MÉMOIRE EN RÉPONSE AUX CONTRIBUTIONS DE L'ENQUÊTE PUBLIQUE

SABLIÈRES HELMBACHER – 10 Route de Meistratzheim, 67210 Valff

Figure 1 : Périmètres de protection à proximité du site au 05/11/2025

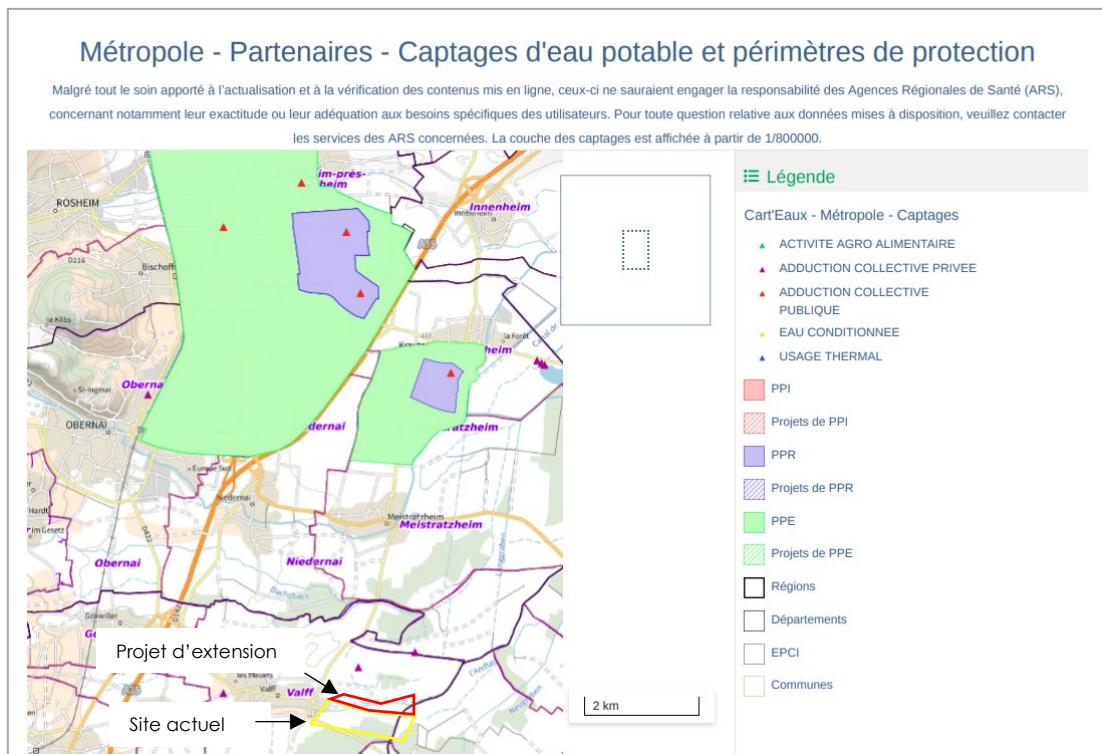
Le dossier n'indique pas que le projet se situe sur l'AAC du captage de Krautergersheim. Il est donc demandé d'apporter des informations sur le périmètre des AAC concernées par le projet, leurs plans d'actions et les éventuelles pollutions identifiées.

D'après la cartographie de l'ARS présente sur carteaux atlasante, le site n'est pas intégré dans un périmètre de protection de captage immédiat, rapproché ou éloigné, y compris pour l'ouvrage le plus proche de Krautergersheim (cf. Figure ci-dessous). Une nouvelle DUP est en cours d'établissement pour ce captage, sur la base d'une mise à jour de l'étude de vulnérabilité du captage réalisée par GINGER BURGEAP. Les limites des périmètres de protection sont donc susceptibles d'être modifiées. Cependant, la zone de projet reste éloignée de la limite actuelle et, de plus en rive droite de l'Ehn, rivière en relation avec la nappe.

Figure 6 : Localisation des profils en travers PT3 et PT4 avant la confluence avec l'ancien lit

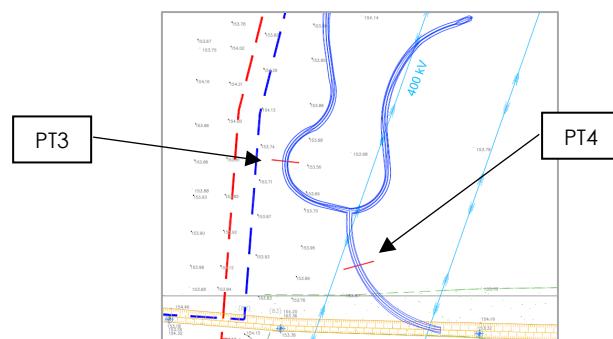
Concernant la modification du lit du Flussgraben, la CLE demande d'écartier l'option d'un tracé de lit empruntant le fossé routier, afin de limiter notamment les risques de pollution du futur lit (qui servira probablement de site de reproduction pour les amphibiens) au moins le long du massif boisé. Cela permettra également d'augmenter son potentiel biologique (diversification du profil, pentes douces, etc.).

Il est rappelé que sur ce tronçon Est, la cote altimétrique finale au niveau du PT3 (profil en travers N°3) est de 153,32 m NGF pour une cote initiale de 153,65 m NGF (le PT4 ne fait pas partie du paléochenal initial).

L'objectif de ce terrassement est de permettre une meilleure mise en eau du chenal d'un point de vue biodiversité et fonctionnement hydraulique (pour mémoire, les vitesses d'écoulement seront très limitées) et pour favoriser, à très long terme, l'évolution des sols vers des dépôts organiques en lien avec la présence de végétation, voire de la tourbe. À noter que cet aspect n'a pas été mentionné dans l'étude d'impact du fait d'une incertitude sur le temps nécessaire et des conditions de milieu assez complexes qui ne sont pas maîtrisées par le seul fait de terrasser à une cote basse.

Figure 7 : Localisation du site projet et des mesures de compensations dans la nappe d'Alsace

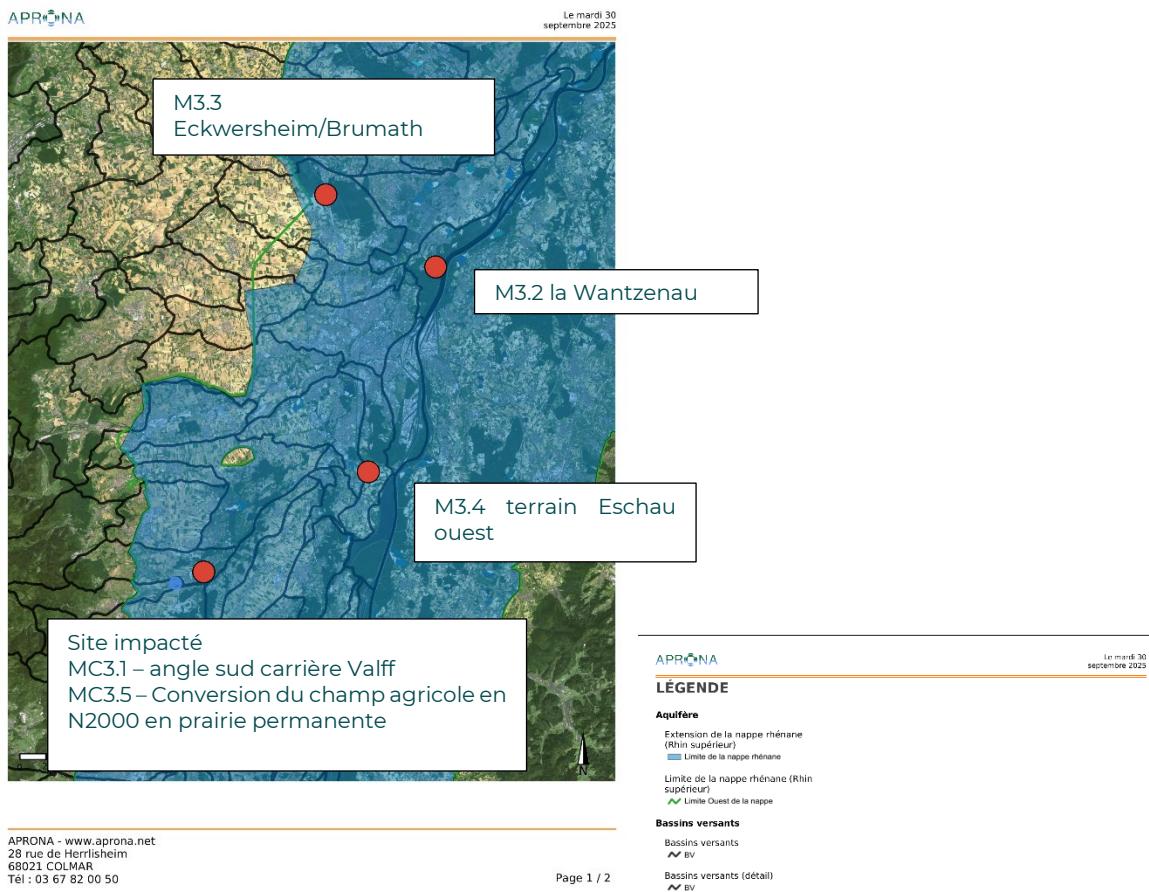
Concernant les sites de compensations des zones humides impactées par le projet, la CLE recommande de retenir des sites localisés dans le Bruch de l'Andlau (dont certaines zones font l'objet d'un arrêté de protection de biotope), plutôt que des sites dispersés et éloignés des zones impactées, en cohérence avec le Plan national zones humides. Des propositions d'Alsace Nature sont jointes à cet avis.

Par ailleurs, comme indiqué dans l'étude de GINGER BURGEAP annexée à l'étude d'impact, l'ensemble des zones est situé dans l'emprise de la nappe alluviale du Rhin. Dans le cas de l'extension, la présence de la zone humide n'est pas liée exclusivement à la présence de l'Andlau mais plutôt de la nappe alluviale rhénane à l'image de l'ensemble des autres mesures de compensation (cf. figure ci-dessous de l'APRONA).

L'application ici de la même masse d'eau au sens cours d'eau doit être adaptée au contexte alsacien dans la zone de la nappe alluviale du Rhin.

Figure 8 : Propositions d'ORE à Valff et Niedernai

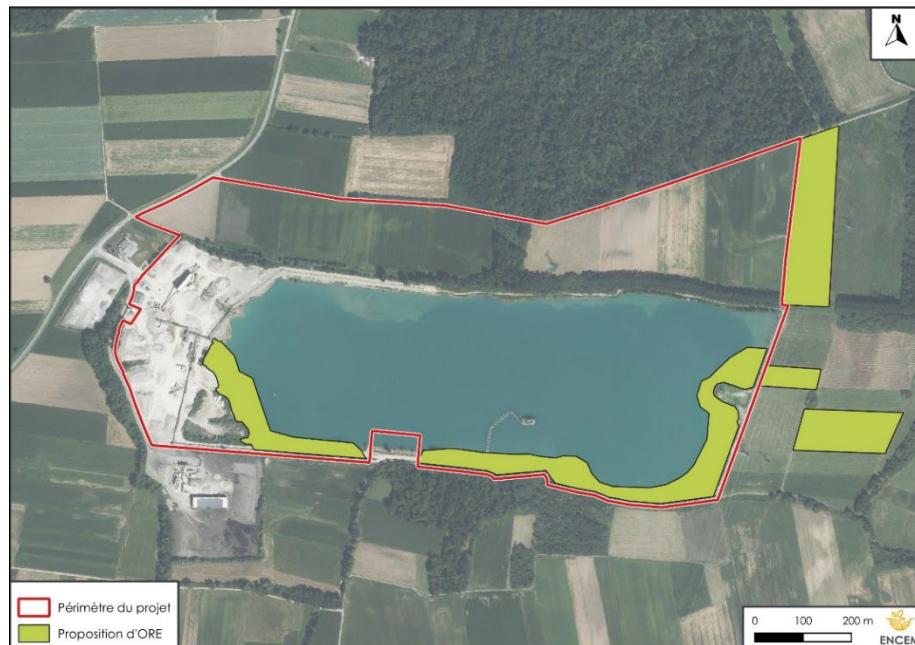
La CLE sollicite la mise en œuvre d'Obligations Réelles Environnementales (ORE) pour sécuriser la pérennité des mesures compensatoires sur les différents sites sélectionnés.

L'exploitant s'engage, sous réserve d'un accord des mairies et des propriétaires, à mettre en place des contrats d'ORE sur les périmètres suivants :

- Site de compensation à Niedernai ;
- Site de compensation à Valff ;
- Site de compensation à la Wantzenau.

Figure 11 : Localisation des haies à l'Est après modification

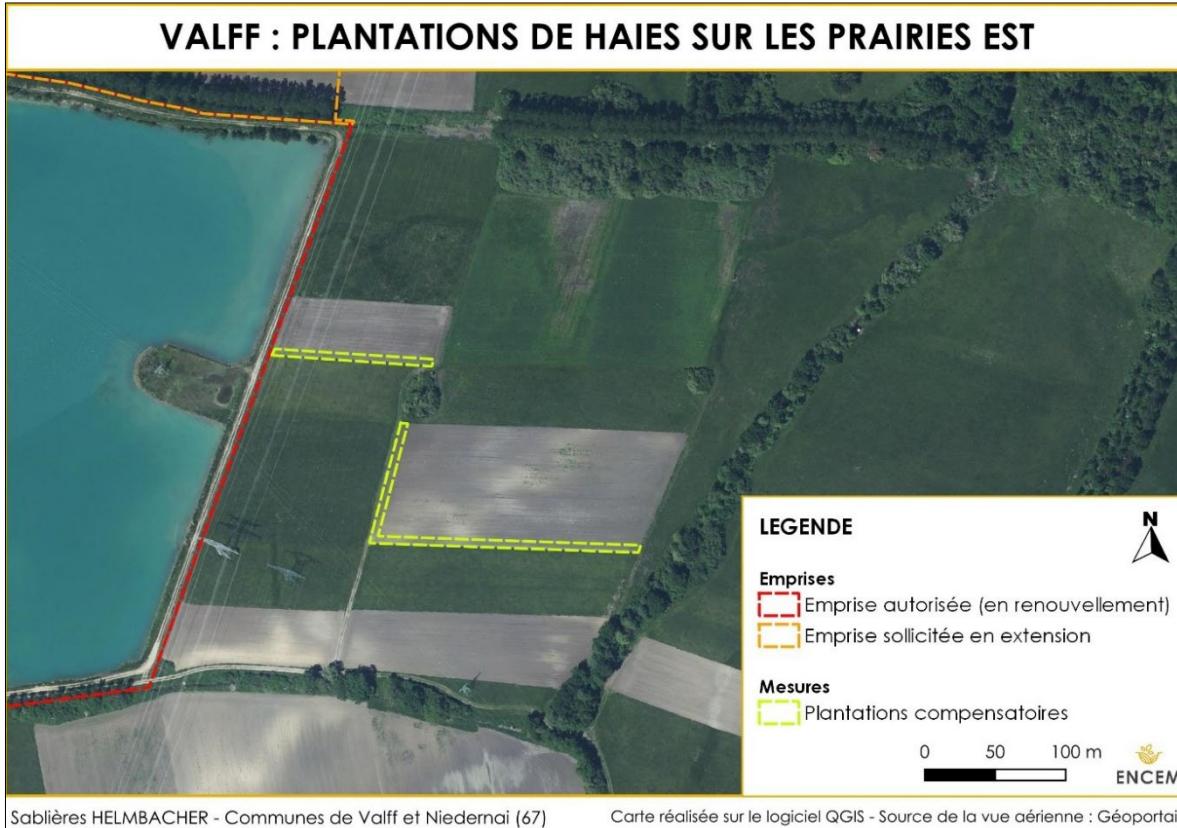
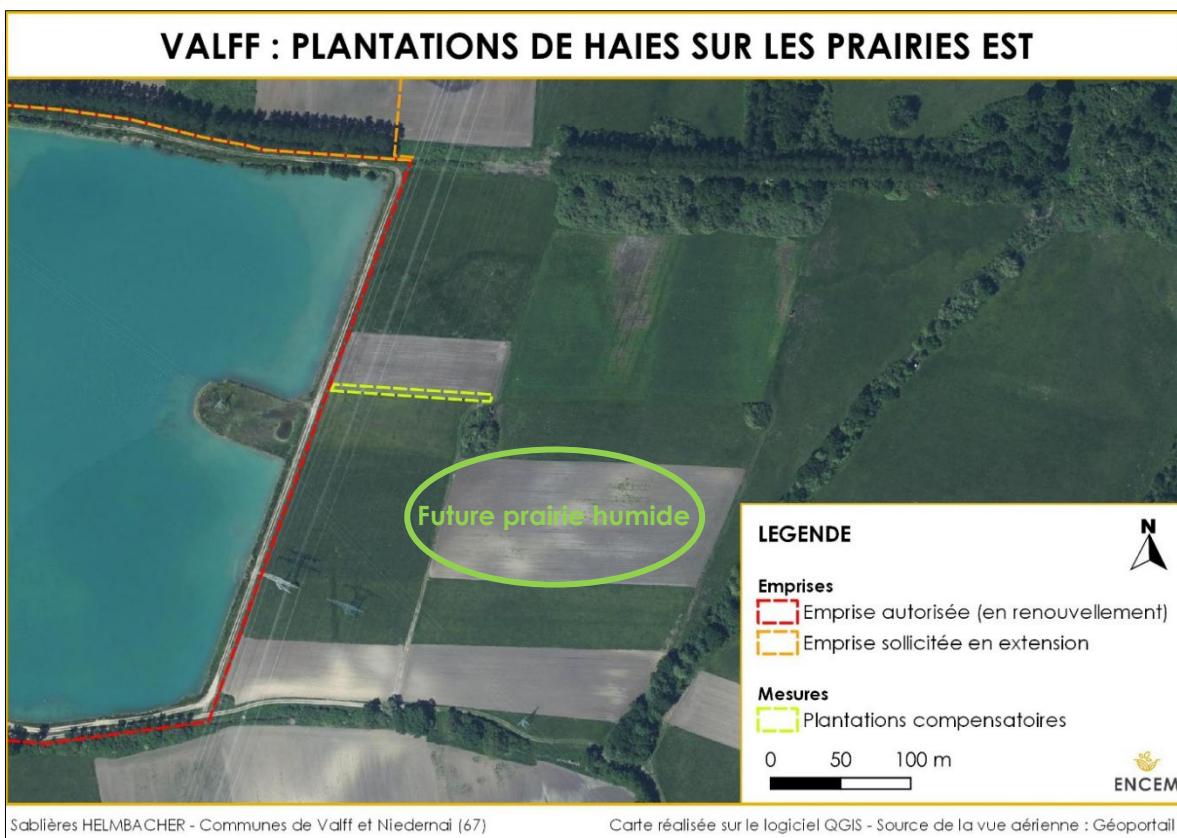
Suite aux remarques d'Alsace Nature et aux échanges menées avec la LPO le 10 septembre 2025, les aménagements sont modifiés à l'Est du plan d'eau actuel pour que le secteur soit plus favorable au Vanneau huppé :

Les cartes modifiées figurent ci-dessous tandis que la nouvelle rédaction des mesures de compensation MC2.5 et MC 2.7 figurent en Annexe C.

Figure 15 : Tracé du Flussgraben – Version 1

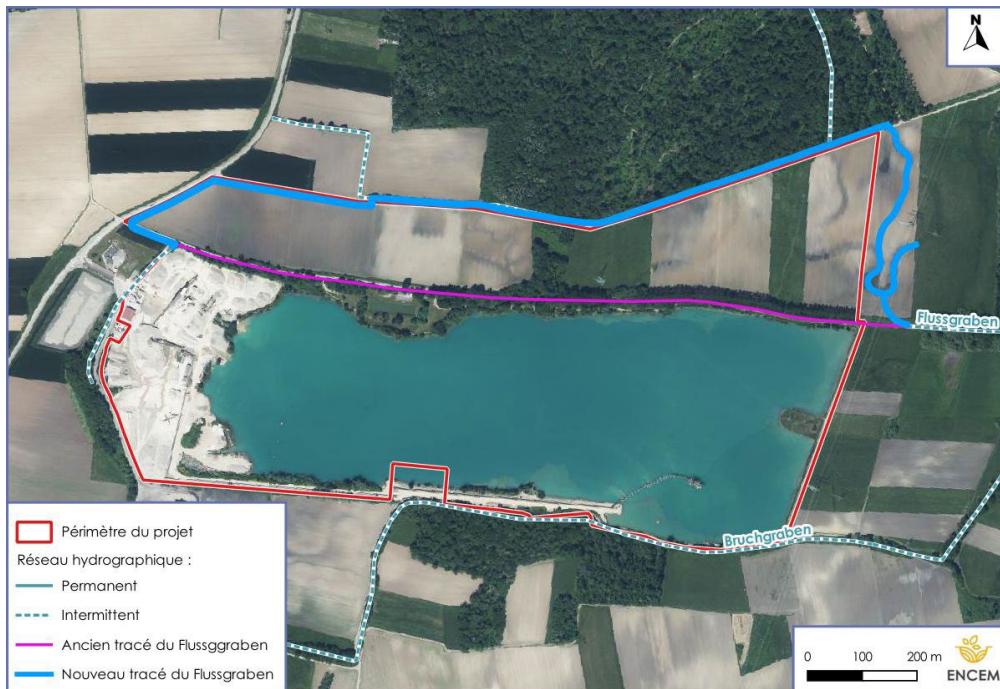
L'état des lieux du fonctionnement de l'alimentation du réseau hydrographique, de la faisabilité de la modification du fonctionnement du réseau telle que proposée, des travaux nécessaires à la pérennité du projet, des impacts hydroécologiques, hydrologiques, hydropédologiques et écologiques sur l'ensemble du secteur doit être détaillé.

Les impacts environnementaux par rapport à ce tracé ont bien été étudiés, notamment au sein du thème 4 de la partie 2 de l'étude d'impact relatif aux milieux naturels, et plus précisément dans le chapitre 4.4.4 « Effets sur le Flussgraben et le fossé Nord ».

Il convient toutefois de souligner qu'au regard des avis de différents organismes (la MRAE, la DREAL, la CLE du SAGE III Nappe Rhin et l'Agence de l'Eau Rhin Meuse), la zone d'extraction de l'extension en limite Nord-Ouest sera décalée de 2 m vers le Sud pour respecter la **distance minimale de 10 m vis-à-vis du nouveau tracé du Flussgraben**, conformément à l'article 11.2.II de l'arrêté ministériel modifié du 22 septembre 1994 régissant les carrières.

Figure 17 : Plan du projet sans déviation du Flussgraben

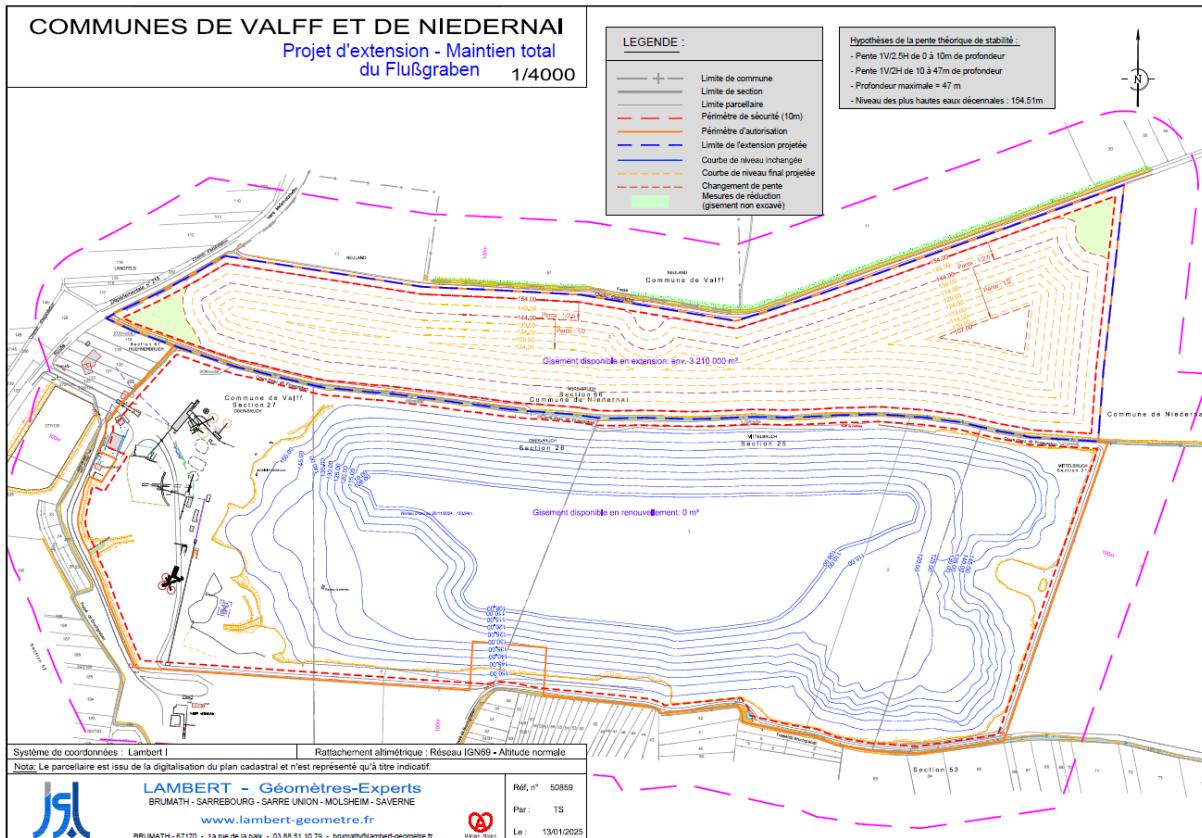
Cette orientation est la suivante : « Limiter au maximum les opérations conduisant à une banalisation, une artificialisation ou une destruction des écosystèmes », telle que la rectification ou le recalibrage ou toute opération conduisant à la modification du lit en travers ou en long du lit mineur. Le SDAGE précise les motifs de dérogation dans sa disposition T3-O4-1-D2 :

La déviation du Flussgraben **multiplie par plus de 2 le potentiel commercial** de la sablière. Son absence remettrait en cause la faisabilité du projet. La figure ci-dessous permet de visualiser l'exploitation de la zone d'extension avec le Flussgraben maintenu tel que présent à l'état actuel.

Figure 3 : Extrait du RPG 2023 et parcelles qui pourraient être remises en prairie naturelle (image Géoportal).

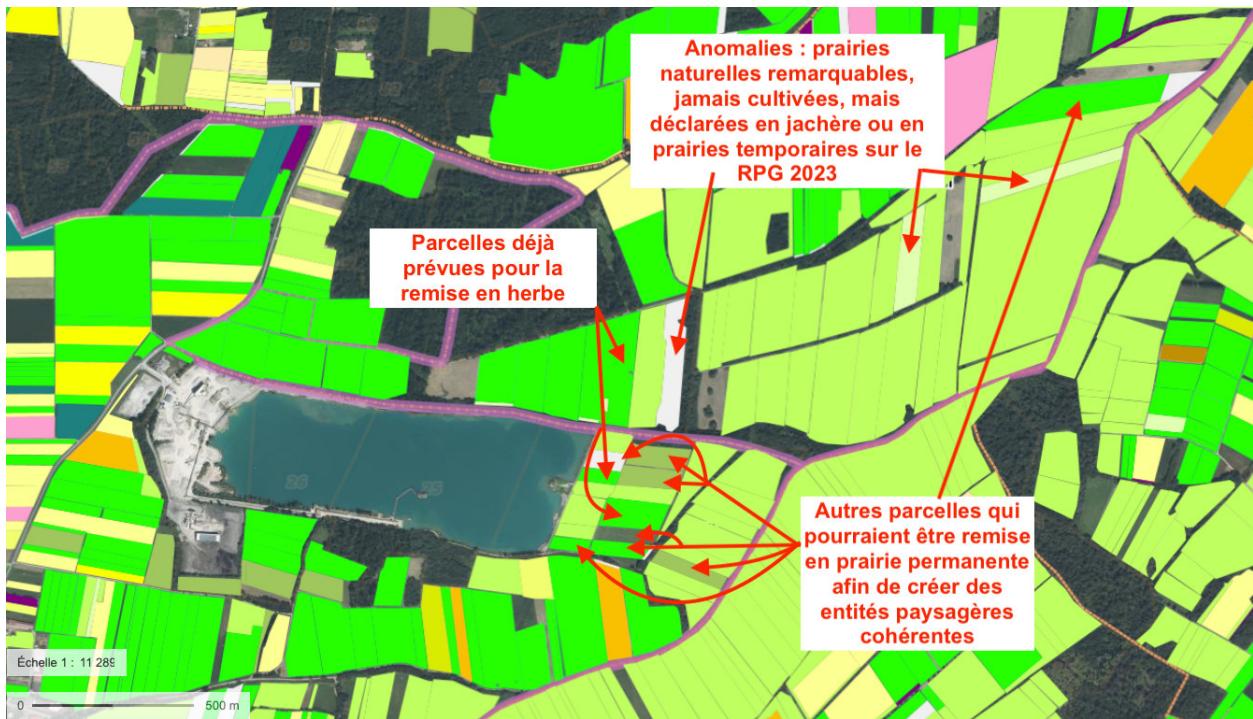
- A Niedernai et Valff, plusieurs parcelles pourraient être remises en herbe (figure 3).
- Une entité paysagère cohérente pourrait être créée à l'est de la gravière sur les communes de Valff et Niedernai (avec l'opportunité aussi de créer des cuvettes à vanneau à l'est de la gravière).

Figure 4 : Quelques propositions complémentaires aux aménagements proposés (image Sablières Helmbacher complétée).

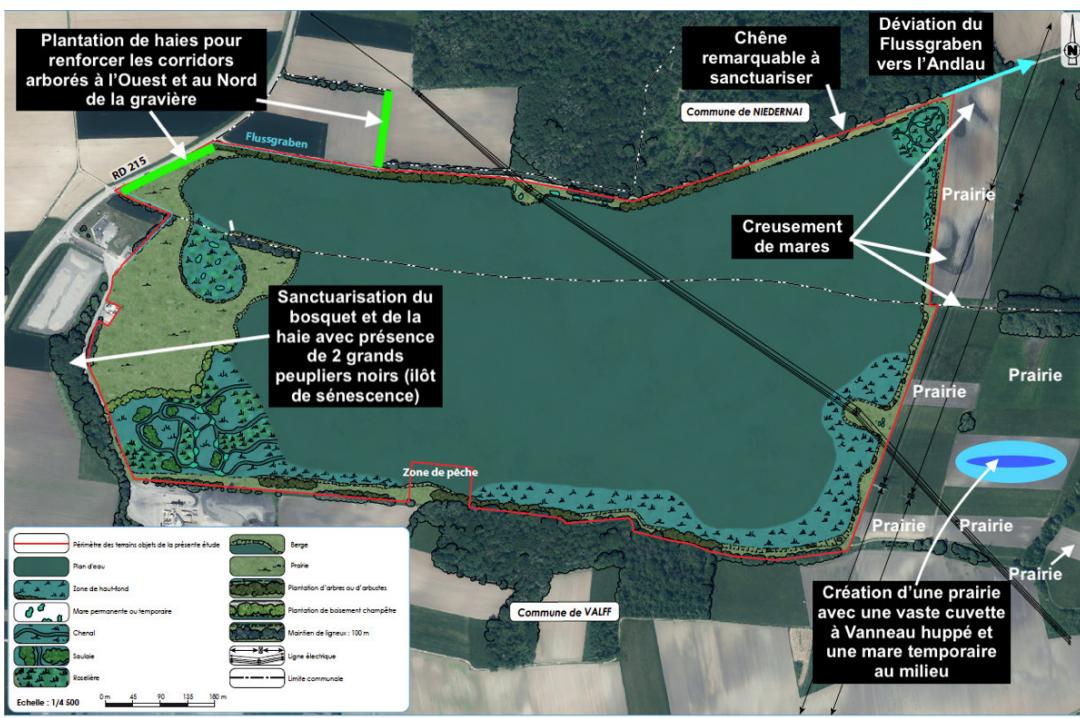
- Restauration des haies détruites en limites entre Niedernai et Meistratzheim (plutôt qu'à la Wantzenau par exemple) : <https://maps.app.goo.gl/FaY18spLTPPDPiMv7>
- Améliorer de la Trame Verte et bleue à proximité de la gravière :
 - Planter des arbres et arbustes le long du nouveau fossé du Flussgraben à l'ouest de la gravière (pour créer un corridor arboré à l'Ouest de la future gravière).
 - Restaurer les portions de haies dégradées récemment en direction du ruisseau du Dachsbach.
 - Préserver la haie et le bosquet au sud-ouest de la gravière et de la centrale d'enrobée.
 - Protéger les 2 grands peupliers noirs et autres arbres du bosquet bordant l'ouest de la gravière.
